AJUNTAMENT DE GIRONA

PRESSUPOSTOS PARTICIPATS DELS BARRIS 2015

**NOM PROJECTE: Instal·lar un cobert a la plaça de**

**Miquel de Palol**

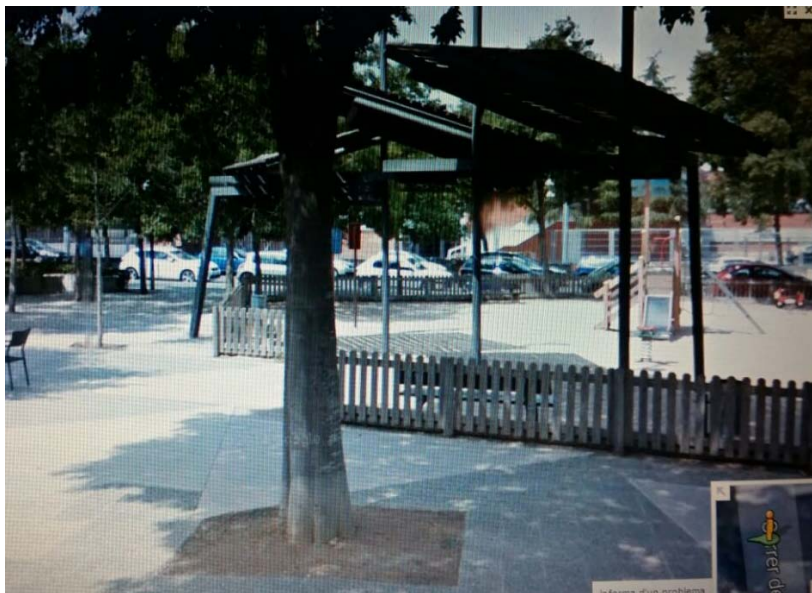
La construcció d'un cobert a la plaça de Miquel de Palol és viable sempre i quan la proposta tècnica tingui en compte l'existència de l'aparcament en el subsòl de la mateixa pel que fa al disseny de la fonamentació.

Amb relació al disseny amb que s'il·lustra la petició cal dir que més que un cobert és un element singular destinat únicament a fer ombra. Si l'objecte del cobert és fer-hi activitats s'ha de pensar en un altra disseny i forma.

La petició no defineix quin ha de ser la superfície del cobert.

Els serveis tècnics municipals d'urbanisme efectuen la present valoració econòmica tenint en compte un cobert de superfície aproximada de 28 m<sup>2</sup>.

Els treballs a tenir en compte són: l'excavació del terreny, la formació de la fonamentació superficial, la formació de l'estructura vertical, la construcció de la coberta, i els acabats.

L'import de l'actuació és valora, IVA inclòs, en 21.733,51 €.
